[15] [경고] 사항

1. 제 목 : 준공지구 피난층 계단실 방화문 설치 누락
2. 조치부서 : ○○지역본부
3. 관 련 자 : ○○지역본부 ▽▽▽▽부 차장대우 건축 4급 김★★ (경고)
4. 내 용 :

[그림 1] 피난층 계단실 방화문 적용기준 (계단실 통과형)

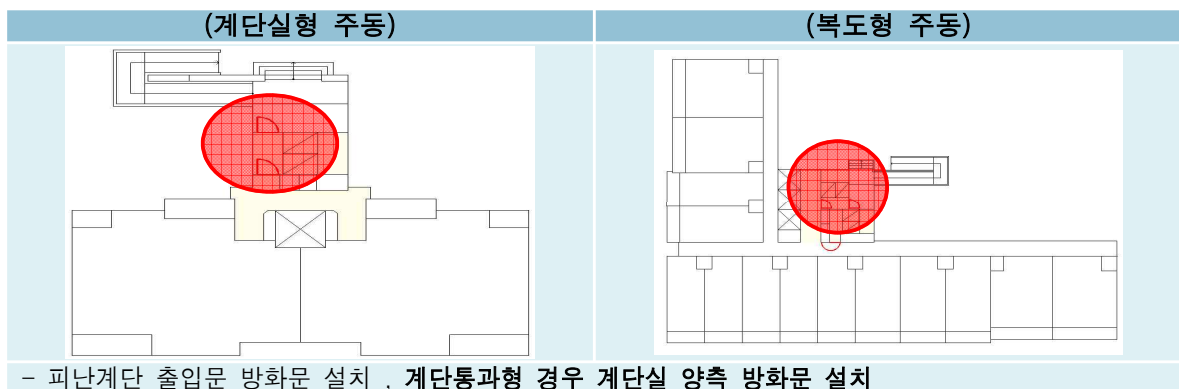
우리 公社에서는 '15. 10월 그간의 종합감사 지적사항 등을 반영하여 피난층 방화문 설치기준 개선(안)²⁵⁾을 시행한 바 있으며, 해당 방침에 따르면 피난층의 계단실이 부득이 하게 통과형으로 설계된 경우 [그림 1]과 같이 계단실 양쪽에 갑종방화문을 설치토록 규정하고 있다.

[그림 2] 각 동별 피난층 계단실 방화문 누락 현황

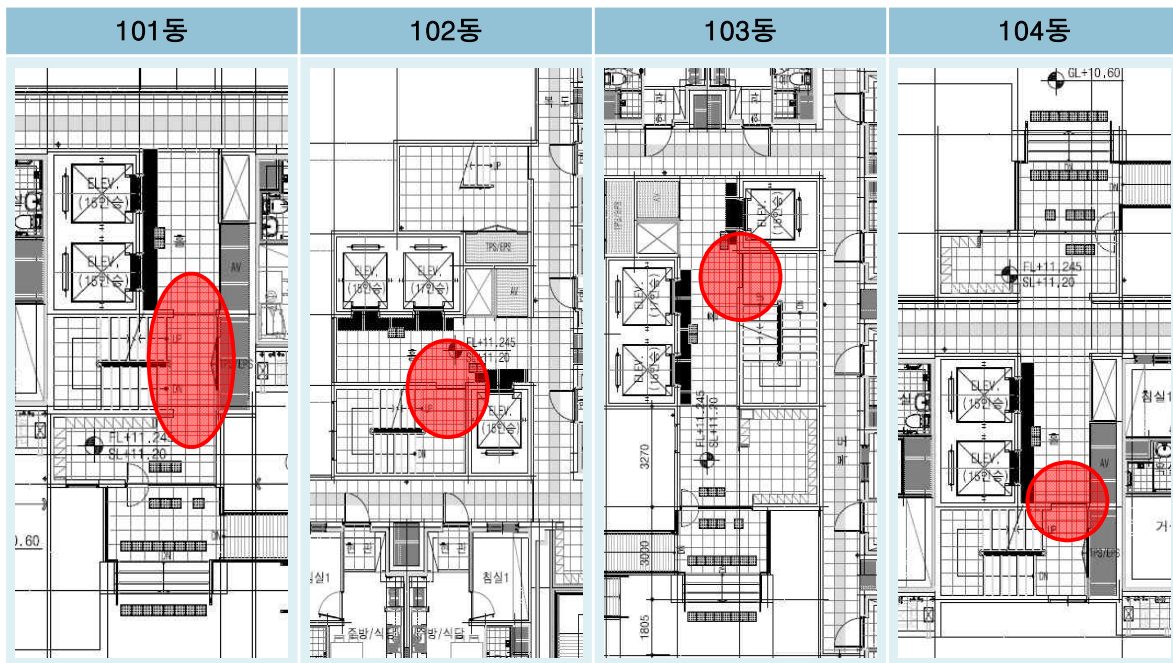
하지만 금번 ○○지역본부 종합감사 중 해당현장을 점검한 결과 아래 [그림 2]와 같이 피난층 계단실에 대한 설계검토 소홀 등으로 준공지구의 방화문 설치가 누락 되는 등 부적정 사항이 재차 확인되었다.

그 결과 피난계단 방화성능 부족 등으로 입주자 안전우려와 관련법령을 저촉할 가능성을 내포하고 있어 보완시공계획을 수립하는 등 관련조치가 필요하다.

해당지구의 피난층 계단실 방화문 성능확보 방안을 검토하여 적정하게 설치될 수 있도록 조치하시기 바라며, 관련업무를 중복하여 소홀히 한 차장대우 건축4급 김★★에게 ‘경고’ 조치하시기 바랍니다(경고, 통보).
